# **Stellungnahme der „Interessengemeinschaft Sandgrubensiedlung“ zum hydrogeologischen Gutachten der Fa. Wagerer über die Auswirkungen der Niederschlagsversickerung im Baugebiet 171 auf den Grundwasserstand in der Sandgrubensiedlung**

**Erding, 21. 06. 2014**

Abb. 1

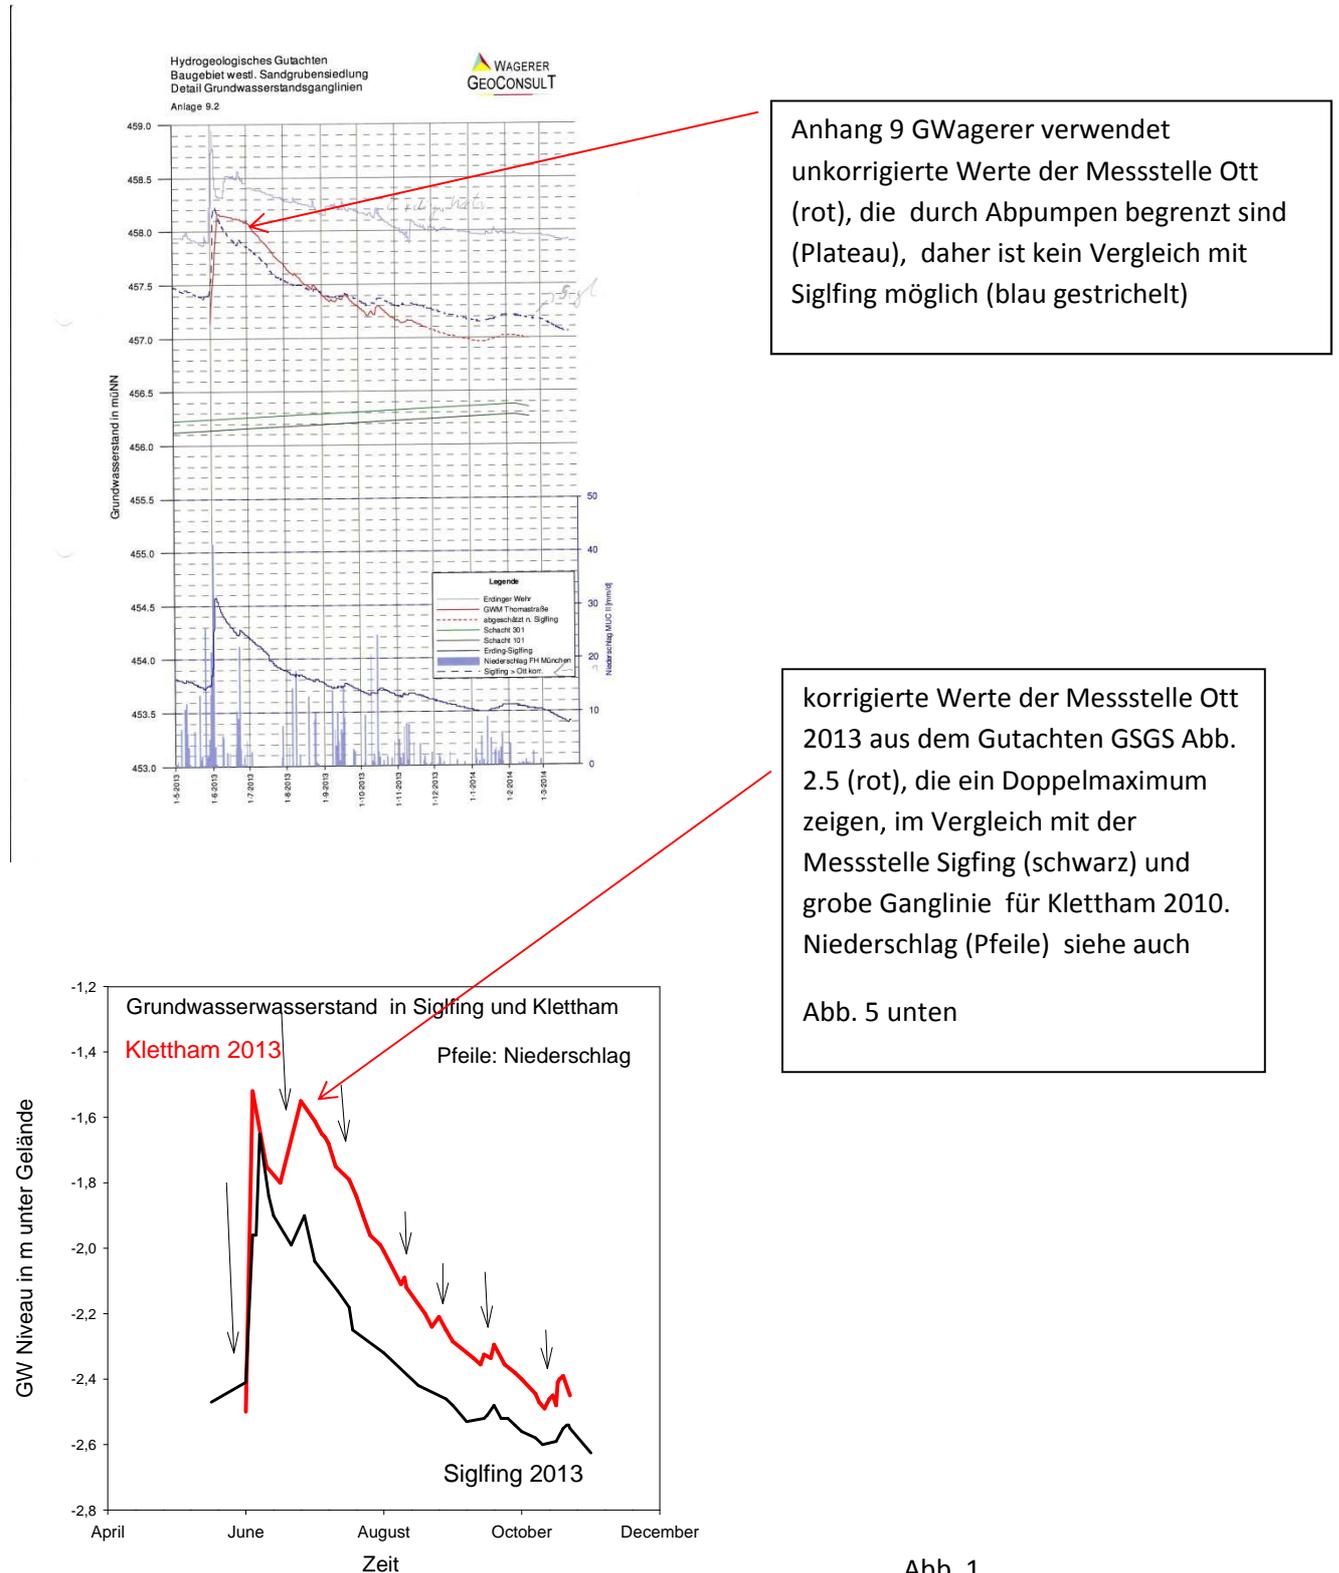
In Anlage 9 wurden Ganglinien von Sigfing, der Meßstelle Ott und des Erdinger Wehrs verglichen. Für die Meßstelle Ott gilt, dass die Werte Anfang bis Mitte Juni durch eine Pumpaktion künstlich auf konstantem Niveau gehalten wurden und somit nicht auswertbar sind (rote Linie Abb.1). Für diesen Zeitraum müssten die korrigierten Werte Abb. 2.5 GSGS verwendet werden. Leider stand keine lokale Messstelle für Niederschlag zur Verfügung.

Die Angabe des Grundwassergefälles zwischen 2,5 und 3 ‰ stimmt mit unseren Werten überein. Unklar bleibt, warum der Kronthaler Weiher mit seinen Selbstabdichtungseffekten die fast 700 m entfernte oberstromig gelegene offizielle Messstelle Siglfing 16285 beeinflussen sollte. Die Siglfinger Ganglinie stimmt zumindest dem Trend nach (GSGS, Abb. 2.5) gut mit der korrigierten Ganglinie der Messstelle Ott überein, wenn man Sondereffekte wie Pumpaktionen berücksichtigt (Abb. 1).

Ab Anfang Juni wurde zur Sicherung der Keller der Häuser in 171/1 und der elektrischen Anlagen in die Tiefgarage im Bekassinenweg eingedrungenes Grundwasser über mehrere Wochen mit zeitweise 8 Pumpen abgesaugt und 50 -100 m in südlicher Richtung wieder versickert wie in GSGS beschrieben. Nach anfänglich oberflächlicher Versickerung wurde das Grundwasser in einen 5 m tiefen Schacht an der Süd-Ost Grenze von 171-1 eingespeist. Zeitweise dürften ca 100 000 l/h (10000 bis 15000 l/h pro Pumpe) in Gebirgsbachstärke 20 m von Grenze der SGS versickert worden sein. Bei den Rigolenversickerungen in GWagerer (5.5) wird nur mit 14 000 l/h gerechnet. Die Lage des Schachts und die Messstelle Ott sind in Abb. 3 eingezeichnet. Herr Wagerer glaubt nun allen Ernstes ausschließen zu können, dass dieser Vorgang einen Einfluß auf die Grundwasserstände in der SGS und die Messstelle Ott gehabt hätte. Begründet wird das mit der leicht „abstromigen“ Lage der Messstelle Ott zum Versickerungsschacht. Man muss sich vorstellen, dass in der Tiefgarage mit einer Grundfläche von ca 1000 m<sup>2</sup> der Grundwasserstand durch Pumpen um mehr als 40 cm gesenkt wurde. Das gepumpte Wasser wurde dann in einen Schacht mit einer Fläche ca 1 m<sup>2</sup> direkt auf Grundwasserniveau eingespeist. Nach unseren Beobachtungen in einer späten Phase, als mit weniger Pumpen gearbeitet wurde, war der Pegel im Schacht um mindestens 1 m höher als nach der Pumpaktion. Durch diese Pegelerhöhung wird das Grundwasser in alle Richtungen fließen in denen die Pegel niedriger sind, also auch in Richtung Sandgrubensiedlung. Die Isolinien sind bei lokaler Versickerung deformiert. Hätte Herr Wagerer die Angaben aus GSGS (Abb. 6.2) berücksichtigt, wäre er auf Reichweiten der Versickerung von 200 m gekommen (Abb. 6). Dementsprechend sieht man in diesem Zeitraum für den Pegel in der Sandgrubensiedlung ein zweites Maximum von fast gleicher

Höhe wie Anfang Juni (Abb. 1). Ein solcher Effekt wurde in dieser Stärke an keiner anderen Messstelle beobachtet, auch nicht in Siglfing. Eine gegenseitige Beeinflussung von Wasserständen über 30 m Entfernung abzustreiten, andererseits eine solche Beeinflussung zwischen 700 m entfernt gelegenen Punkten (Siglfing, Kronthaler Weiher) zu behaupten, ist widersprüchlich. Ein neutrales Gutachten hätte zumindest eine Beeinflussung der Messstelle Ott nicht ausgeschlossen. Herr Decker und die Stadt werden so gegen mögliche Schadensersatzansprüchen der Anwohner der Thomastrasse, die über Wochen pumpen mussten, in Schutz genommen.

Abb. 2 Isolinien gleicher Grundwasserstände.

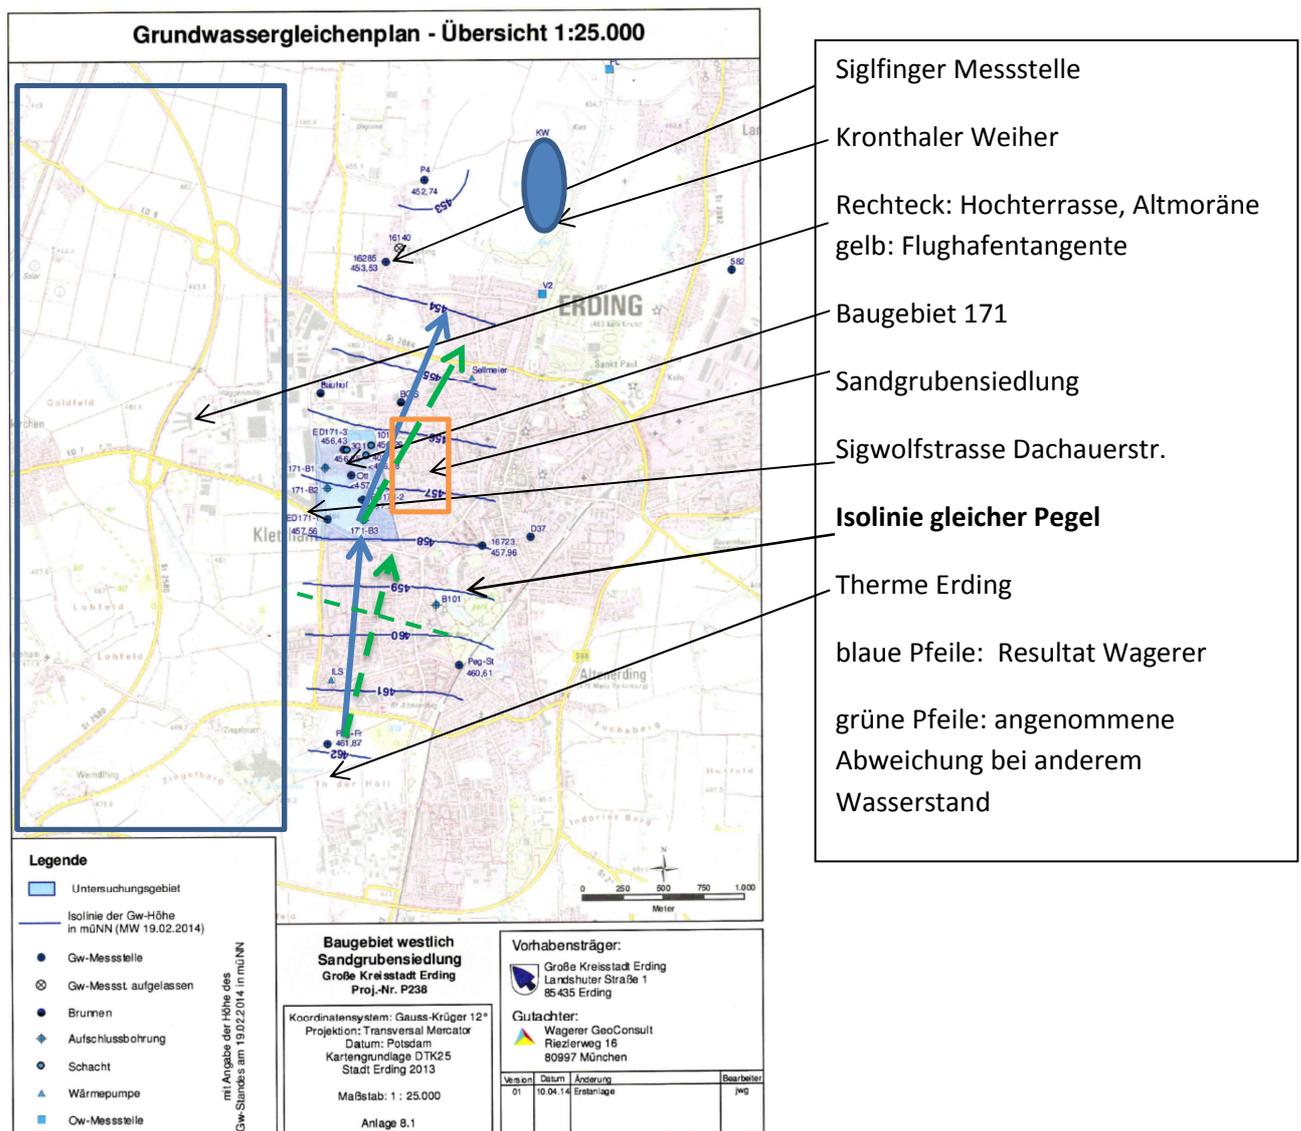
Die aus den Isolinien abgeleitete Änderung der Richtung des Grundwasserstroms von Nord nach Nord-Ost auf dem Untersuchungsgebiet (Abb. 2 Pfeile) halten wir für eine vorläufige Interpretation der wenigen Messdaten. Es gibt keinen plausiblen Grund für die Richtungsänderung. Allerdings wird der Strom im Westen durch die schlecht Wasser-durchlässige Altmoräne (Rechteck in Abb. 2) begrenzt. Demnach ist die Sandgrubensiedlung nur marginal von den Grundwasserströmen aus 171 betroffen. Aber schon eine leichte Richtungsänderung (Abb. 2, grüner Pfeil) z.B. bei

geändertem Grundwasserstand könnte die Betroffenheit stark ändern. Für eine sichere Festlegung reichen die Messwerte, die an einem einzigen Tag bei mittlerer Grundwasserhöhe abgelesen wurden, nicht aus.

Abb. 3: Isolinien gleicher Grundwasserstände und Flusspfeile (rot gestrichelt) und grün gestrichelt: angenommene leicht geänderte Richtung für höheren Grundwasserstand. Betroffenheitskegel für die SGS nach Wagerer (rot) und grün bei leicht veränderter Richtung der Isolinien.

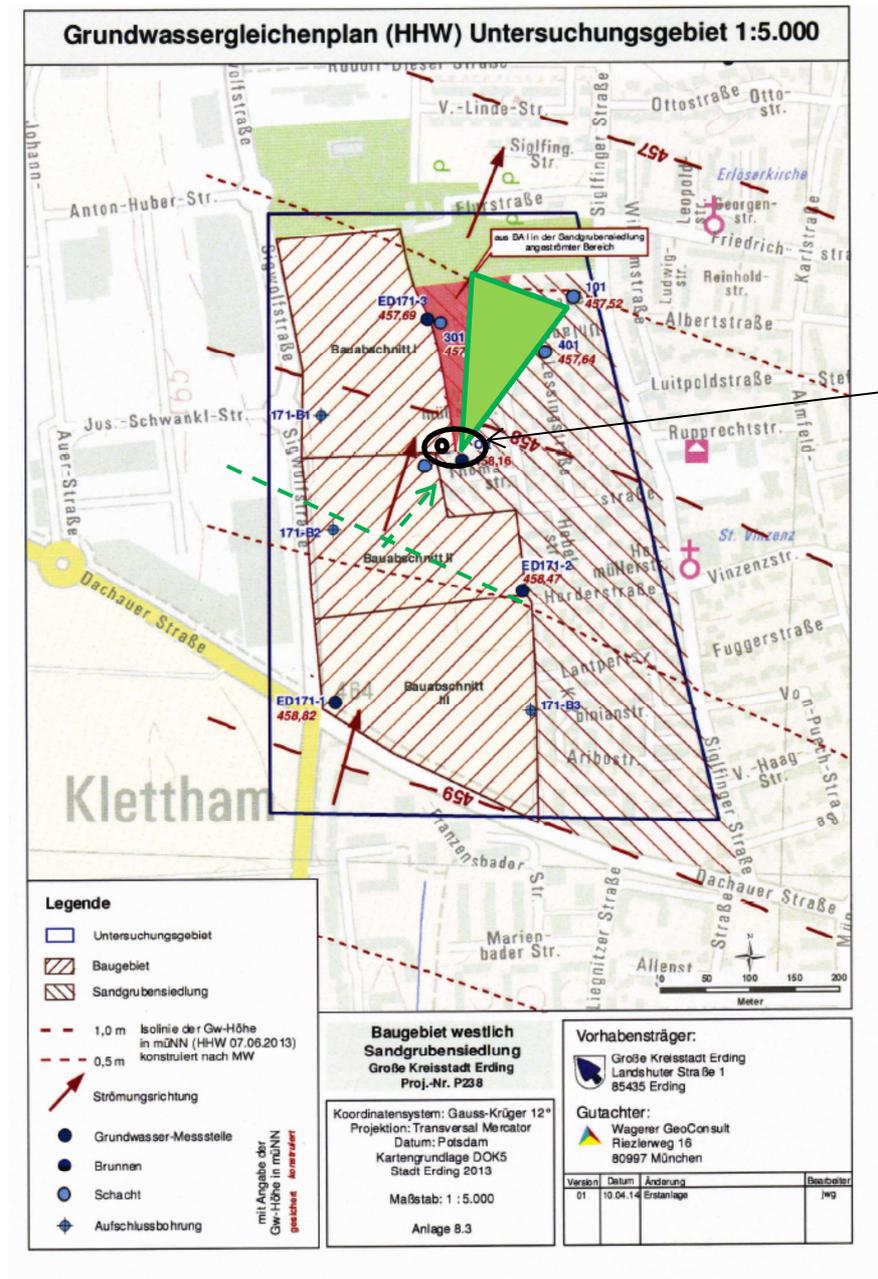
Das gleiche gilt für Abb. 3: schon eine leichte Änderung des Grundwasserstroms z.B. bei höherem Grundwasserstand kann die Betroffenheit der Sandgrubensiedlung stark ändern: grünes Dreieck statt rotes Dreieck. Die Analyse in GWagerer hat daher eine hohe Sensitivität gegen Parameteränderungen: Schon kleine Änderungen können große Wirkung haben. Daher

sind Schlussfolgerungen über den Grundwasserstrom aus 171 und seine Auswirkung auf die Sandgrubensiedlung mit starken Unsicherheiten behaftet

Abb. 5: Grundwasserganglinie der GWM Siglfing und eine Simulation des langsam variierenden Zustroms durch Grundwasser aus dem Süden mit lokalen Versickerungsspitzen zur Beurteilung der Einträge (GSGS Abb. 5.2).

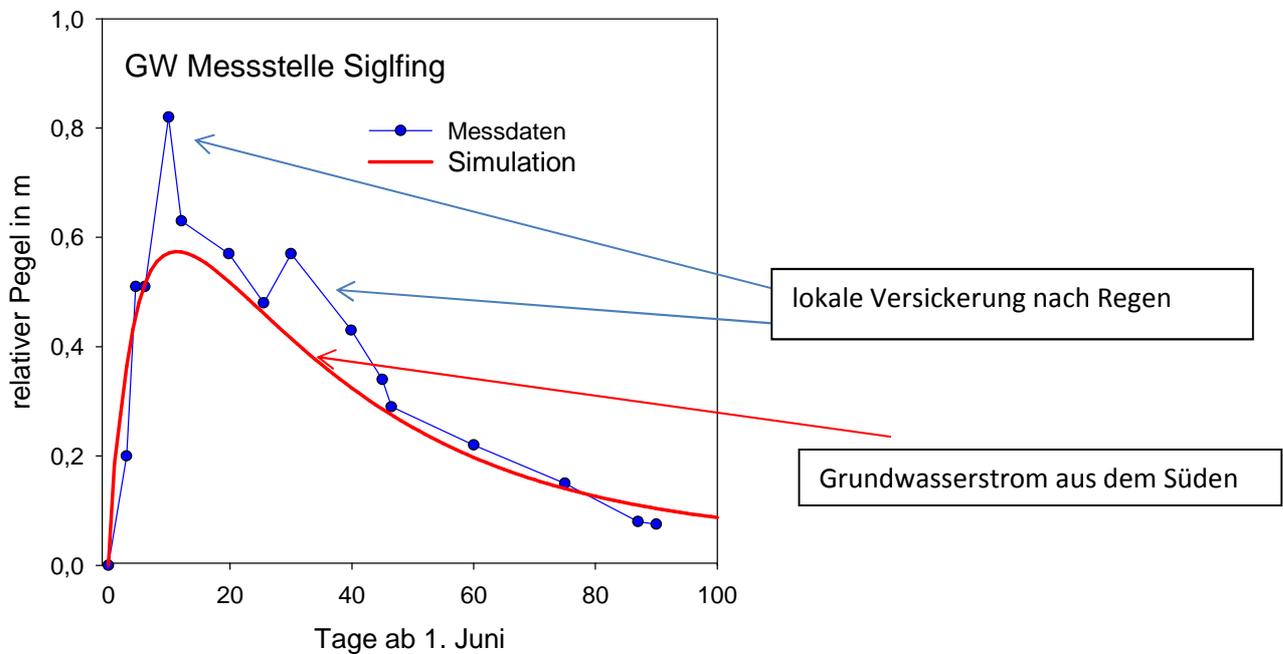
Dieses Kapitel müsste eigentlich das wichtigste des Gutachtens sein, leider ist es nur schwach ausgebildet. Dazu müsste der zeitliche Verlauf der Ganglinien analysiert werden (Abb. 5). Es ist irreführend, Pegelanstiege in Bezug auf ein bestimmtes Niederschlagsereignis von unterschiedlichen Messstellen miteinander zu vergleichen. Der Anstieg der GW M Ott war z.B. durch eine Pumpaktion begrenzt, die Messstelle Erdinger Wehr zeigt eine schnell abklingende Spitze, die auf Interaktion mit der Sempt hinweist (Abb. 1). In der GSGS wurde auf unterschiedliche Charakteristika der Ganglinien in Abhängigkeit von der geologischen Lage der Messstelle hingewiesen. Der Titel des Gutachtens „Auswirkungen der Niederschlagsversickerung“ ist irreführend, da Zusammenhang zwischen Niederschlagsmenge und Grundwasserneubildung nicht untersucht werden konnte.

Abb. 6: Pumpkegel zur Beurteilung der Versickerung von Grundwasser in einem Schacht durch die Fa Decker in der Nähe der SGS (GSGS Abb. 6.2) Die Absenkung müsste bei Einspeisung statt Pumpen als Erhöhung des Grundwasserspiegel interpretiert werden.

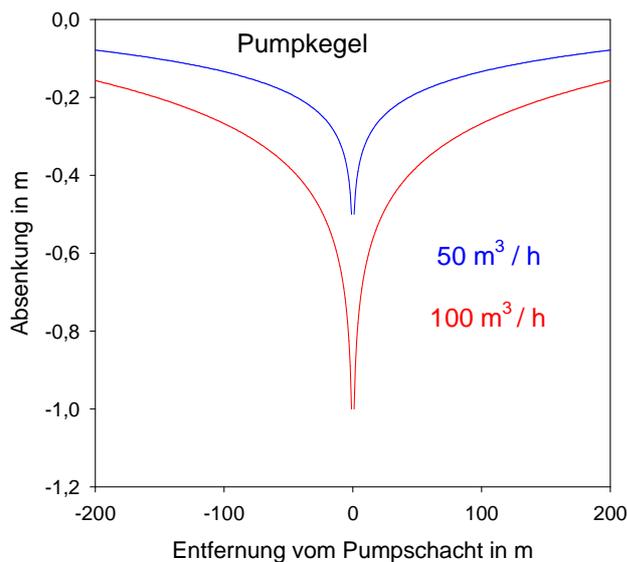
Hier widersprechen wir dem Gutachten, dass einen messbaren Einfluss der Versickerung in den Schacht der Fa Decker auf die Pegel der Sandgrubensiedlung ausschließen will. Das wurde bereits im Abschnitt 5.2 diskutiert. Die vom Gutachter angenommene hydraulische Reichweite von 10-20 m bezieht sich auf viel zu geringe Versickerungsraten. Ignoriert wird auch das zweite Maximum in der Ganglinie für die SGS. Außerdem wurden nicht korrigierte Daten der Messstelle Ott verwendet.
